改善箇所説明図②

スライド不良の改善

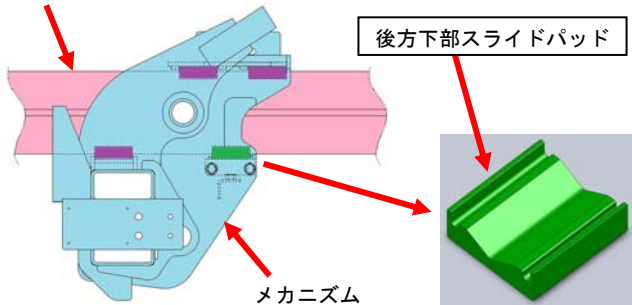
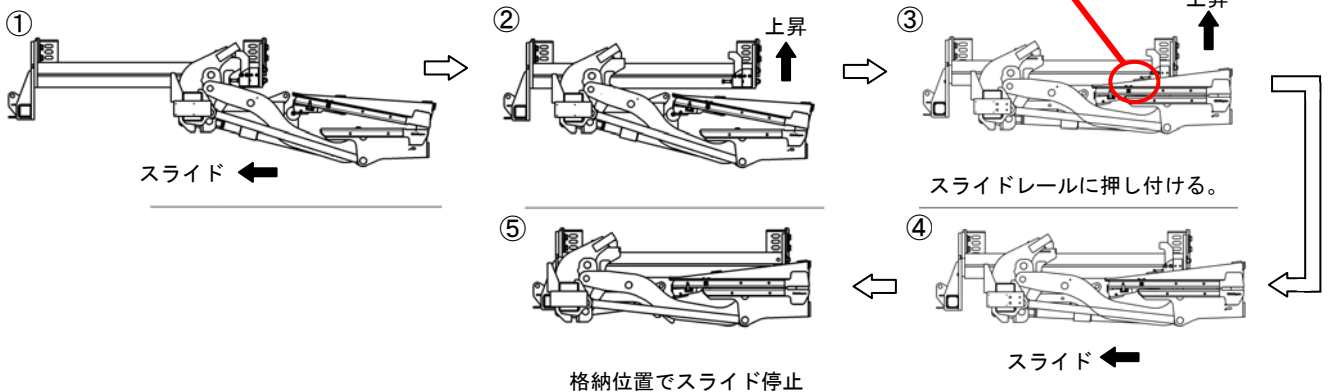
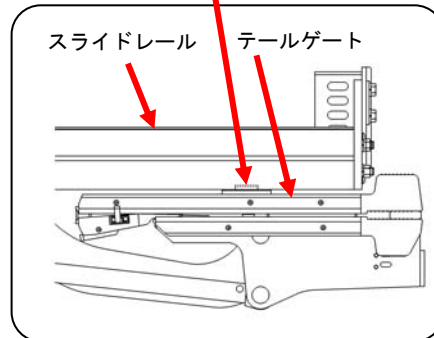
スライドレールにテールゲートが押し付けられる。

床下スライド格納型テールゲートリフタ装置において、テールゲートリフタを格納させるための動作が不適切なため、テールゲートをスライドレール下面へ押し付けた状態でスライド動作を行うことから、摺動グリースが切れた状態で使用した場合、テールゲートとスライドレールの摺動抵抗が大きくなり、スライド動作が著しく遅くなる。

改善内容：全車両、テールゲートリフタを格納するための制御プログラムを変更する。また、後方下部スライドパッドをグリースだまりを追加した対策型に交換する。

対策型の後方下部スライドパッド

識別：改善実施済車には、製造番号銘板に白色のレ点を入れる。
